Q17nDCPU(-S1)のバッテリー交換方法に関するお知らせ

発行 日付	2014年9月	件 名	Q17nDCPU(-S1)のバッテリー交換方法に関する お知らせ	三菱電機株式会社名古屋製作所 〒461-8670 名古屋市東区矢田南5-1-14 TEL(052)721-2111大代表
----------	---------	--------	-------------------------------------	--

図1：バッテリーの交換手順

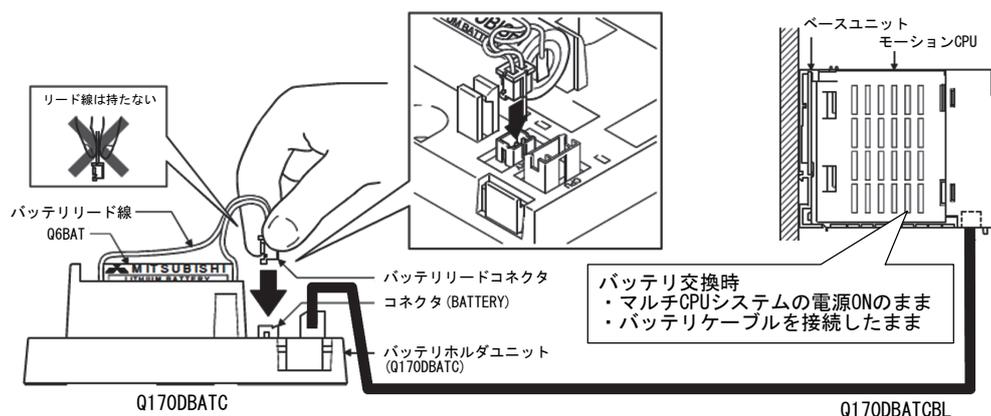
- (1) バッテリー(Q6BAT)交換時に、モーションCPUユニットの電源をOFFするのではなく、電源をON状態でバッテリー交換をしていただきますようお願い致します。

- (2) バッテリーを取り外した時はバッテリーのエラーが発生します。(7セグメントLED表示“BT2”が点灯) バッテリーを交換した後、どちらかの方法でエラーを解除することができます。
 - (a) 電源を再投入またはリセットする。
 - (b) モーションエラー検出フラグ(M2039)をON→OFFする。
